№ 946« 09 » июня /2023 г.Замечания и предложения по проекту актуализированной  
схемы теплоснабжения города Кемерово до 2033 года  
(актуализация на 2024 год)**Управление жилищно-  
коммунального хозяйства  
администрации города Кемерово**  
**650091 просп. Советский, 54,  
каб. 114, г. Кемерово,  
(тел. 36-25-24, 58-16-30)**  
[nat.docenko@mail.ru](mailto:nat.docenko@mail.ru)

**Замечания и предложения по проекту актуализированной схемы теплоснабжения города Кемерово до 2033 года (актуализация на 2024 год)**

**Схема теплоснабжения города Кемерово на период до 2033 года (актуализация на 2024 год) - Утверждаемая часть**

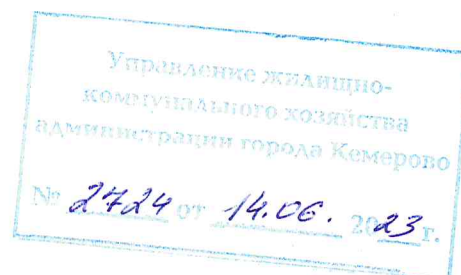
Согласно, размещенной версии документа в 2024 году планируется переключение потребителей котельной №26 (севернее комплекса строений №26 по ул. Соборная), собственником которой является ООО ХК «СДС-Энерго» на источник комбинированной выработки – Кемеровскую ГРЭС.

Проект СТС, соответственно, содержит данные о перераспределении тепловой нагрузки потребителей котельной № 26 в 2024 году (3,27 Гкал/ч) в пользу АО «Кемеровская генерация». При этом ни ООО ХК «СДС-Энерго», как собственник источника тепловой энергии, ни АО «Теплоэнерго», как ЕТО в соответствующей зоне теплоснабжения, не инициировали процедуру по выводу объекта из эксплуатации и не заявляли о снижении тепловой нагрузки на период 2024-2033 годы.

В связи с вышеизложенным, считаем необходимым исключить из проекта СТС мероприятия по принудительному выводу котельной № 26 из эксплуатации и перераспределению тепловой нагрузки в пользу АО «Кемеровская генерация», так как они являются дискриминационными, нарушают требования действующего законодательства и препятствуют осуществлению предпринимательской деятельности.
